電源開発株式会社大間原子力発電所
原子炉設置許可申請書の一部補正の
概要について

平成20年3月
原子力安全・保安院

平成 16 年 3 月 18 日付けで申請(平成 17 年 6 月 3 日、平成 18 年 2 月 17 日、平成 18 年 10 月 24 日及び平成 19 年 3 月 28 日付けで一部補正)のあった電源開発株式会社大間原子力発電所の原子炉設置許可申請書について、平成 20 年 3 月 17 日付けで本文及び添付書類の一部補正があった。

1. 本文（五 原子炉及びその附属施設の位置、構造及び設備）
 1.1 建物・構築物の設置位置における入力地震動に係る記載等の変更

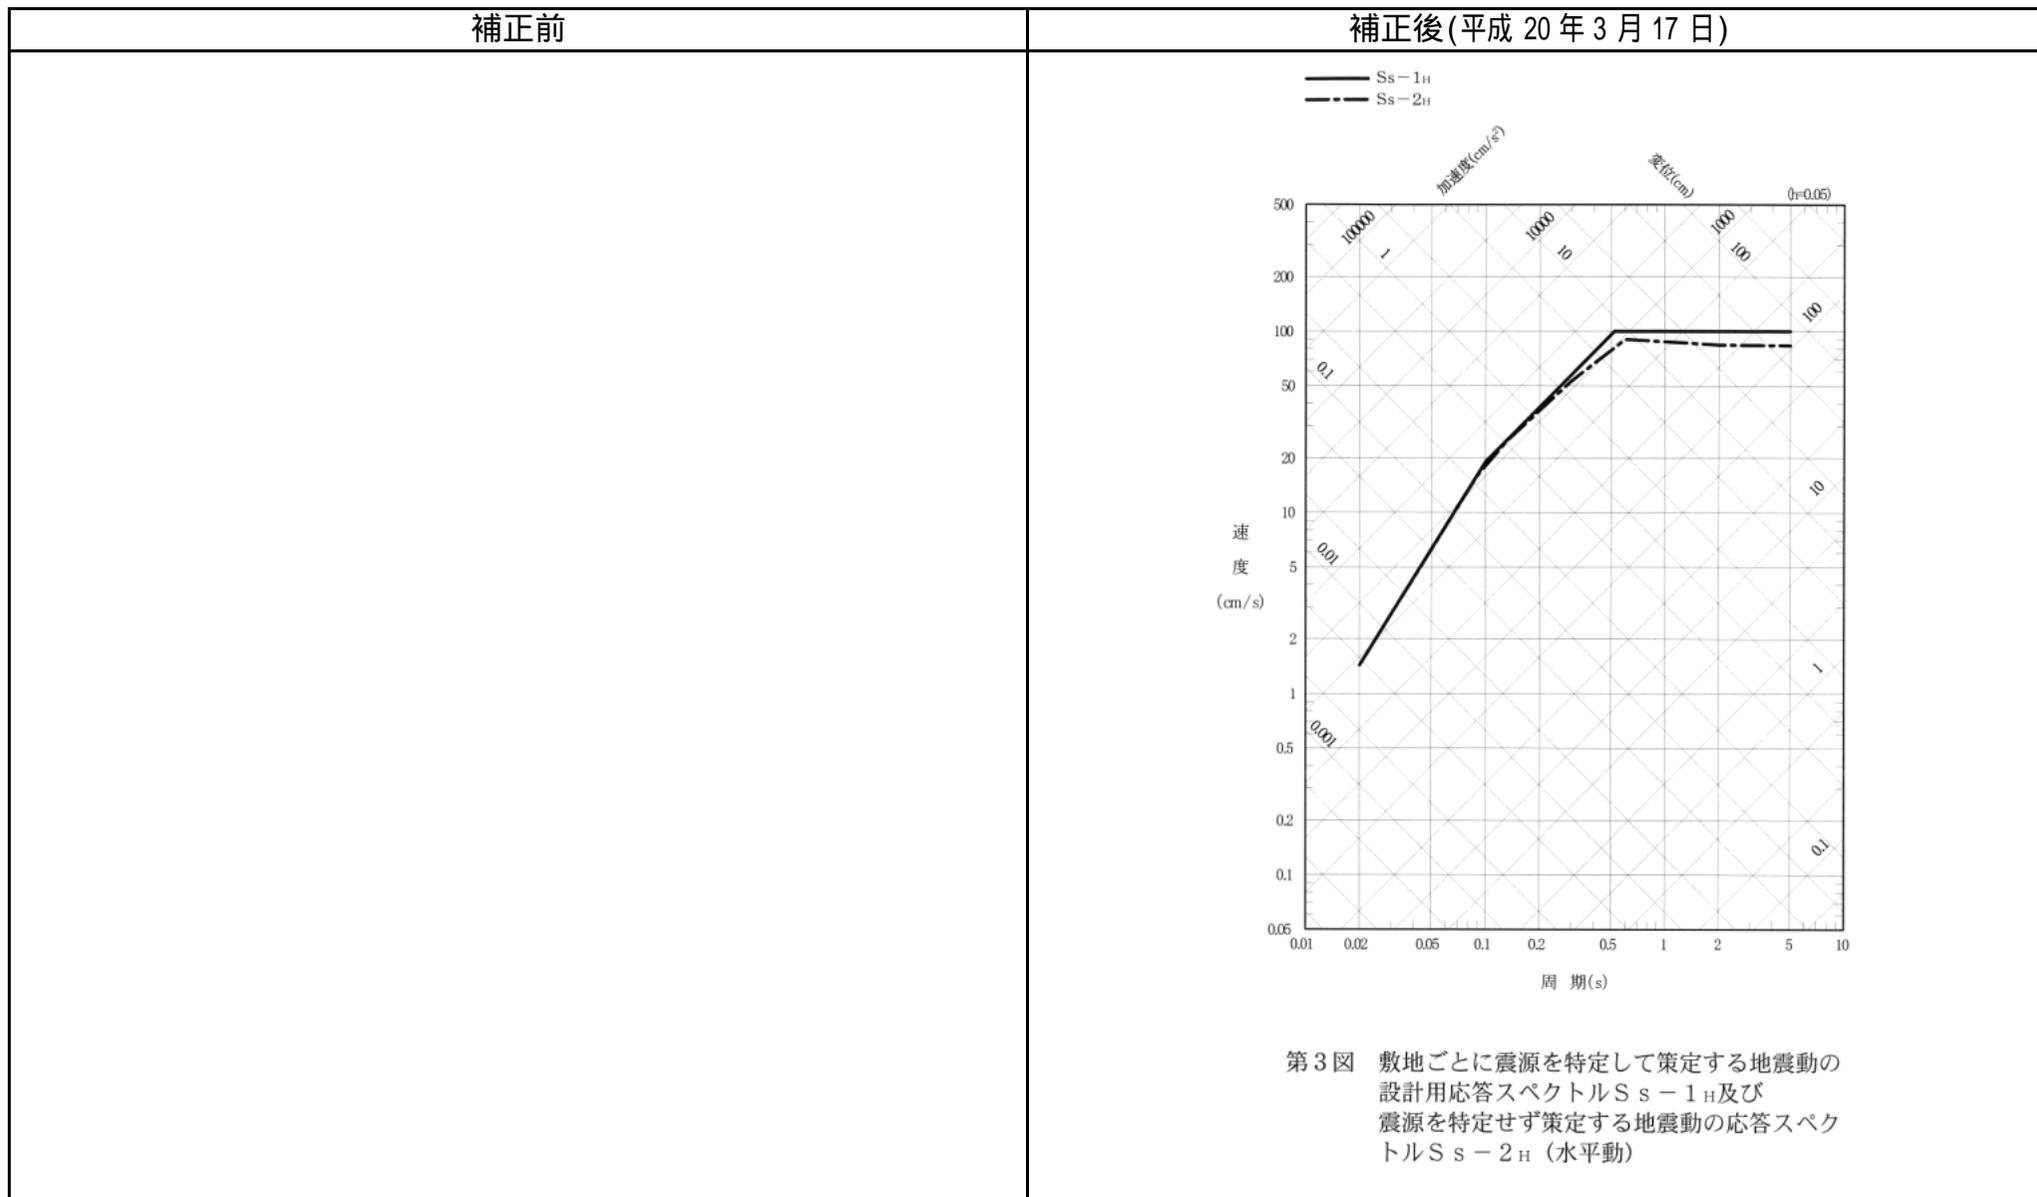
建物・構築物の設置位置における入力地震動に係る記載の追加(本文五, 添付書類八)

大間地点では、基準地震動 S_s を設定した解放基盤表面より上部の地盤において地震動が減衰する特性が認められるが、Sクラスの施設の設計では、この減衰効果を考慮せずに建物・構築物の設置位置に入力する地震動を設定することを明記。(別紙参照)

補正前	補正後(平成 20 年 3 月 17 日)
<p>□ 原子炉施設の一般構造 (1) 耐震構造 本原子炉施設は、次の方針に基づき耐震設計を行い、「発電用原子炉施設に関する耐震設計審査指針」に適合するように設計する。</p> <p>(1) 建物・構築物は、原則として剛構造とする。</p> <p>(2) 原子炉建屋等の重要な建物・構築物は、原則として岩盤に支持させる。</p> <p>(3) 原子炉施設の耐震設計上の重要度を、地震により発生する可能性のある放射線による環境への影響の観点から S クラス、B クラス及び C クラスに分類し、それぞれ耐震設計上の重要度に応じた地震力に対して設計を行う。</p> <p>(4) S クラスの施設は、敷地の解放基盤表面において定められる基準地震動 S_s による地震力に対して安全機能が保持できるように設計する。また、弾性設計用地震動 S_d による地震力又は静的地震力のいずれか大きい方の地震力に対して耐えるように設計する。</p> <p>なお、基準地震動 S_s は、敷地ごとに震源を特定して策定する地震動及び震源を特定せず策定する地震動について、敷地における解放基盤表面における水平方向及び鉛直方向の地震動としてそれぞれ策定する。また、弾性設計用地震動 S_d は、工学的判断から求められる係数を基準地震動 S_s に乗じて設定する。</p>	<p>□ 原子炉施設の一般構造 (1) 耐震構造 本原子炉施設は、次の方針に基づき耐震設計を行い、「発電用原子炉施設に関する耐震設計審査指針」に適合するように設計する。</p> <p>(1) 建物・構築物は、原則として剛構造とする。</p> <p>(2) 原子炉建屋等の重要な建物・構築物は、原則として岩盤に支持させる。</p> <p>(3) <u>建物・構築物は、耐震設計上の重要度に応じた設計荷重に対して十分な支持性能をもつ地盤に設置する。</u></p> <p>(4) 原子炉施設の耐震設計上の重要度を、地震により発生する可能性のある放射線による環境への影響の観点から S クラス、B クラス及び C クラスに分類し、それぞれ耐震設計上の重要度に応じた地震力に対して設計を行う。</p> <p>(5) S クラスの施設は、敷地の解放基盤表面において定められる基準地震動 S_s による地震力に対して安全機能が保持できるように設計する。また、弾性設計用地震動 S_d による地震力又は静的地震力のいずれか大きい方の地震力に対して耐えるように設計する。</p> <p>基準地震動 S_s は、敷地ごとに震源を特定して策定する地震動及び震源を特定せず策定する地震動について、敷地における解放基盤表面における水平方向及び鉛直方向の地震動としてそれぞれ策定する。</p> <p><u>S クラスの施設の設計に際しては、解放基盤表面より上部の地盤における地震動の増幅・減衰の特性に工学的判断を加えて建物・構築物の設置位置における入力地震動を設定する。</u></p> <p>また、弾性設計用地震動 S_d は、工学的判断から求められる係数を基準地震動 S_s に乗じて設定し、<u>係数は 0.5 以上とする。</u></p>

第4図 敷地ごとに震源を特定して策定する地震動の設計用応答スペクトル S_{s-1v} 及び震源を特定せず策定する地震動の応答スペクトル S_{s-2v} (鉛直動)

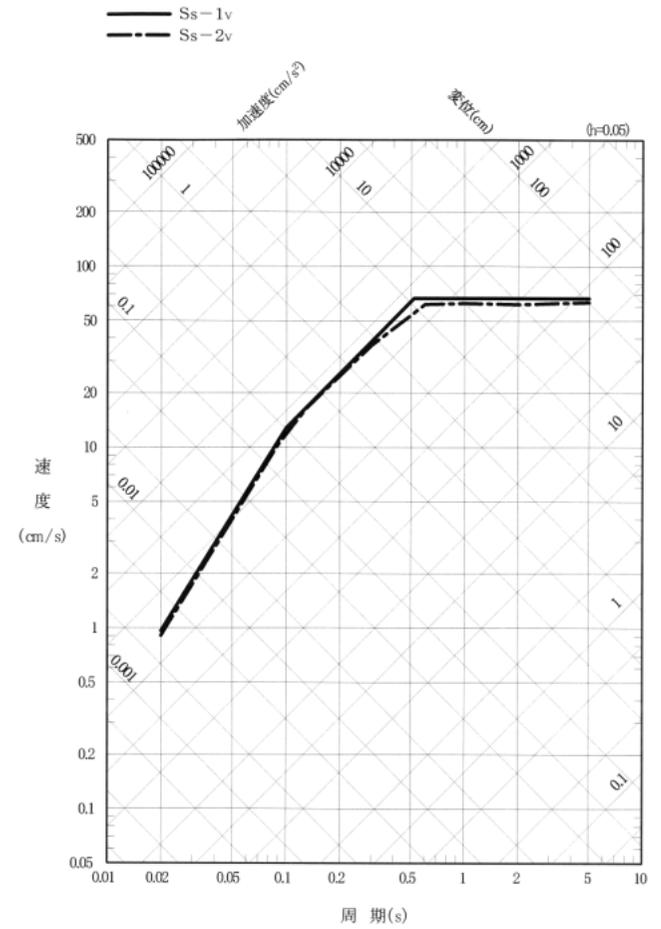
地震動の応答スペクトル図の追加(添付参考図)

敷地ごとに震源を特定して策定する地震動の設計用応答スペクトル及び震源を特定せず策定する地震動の応答スペクトルを掲載。(別紙参照)
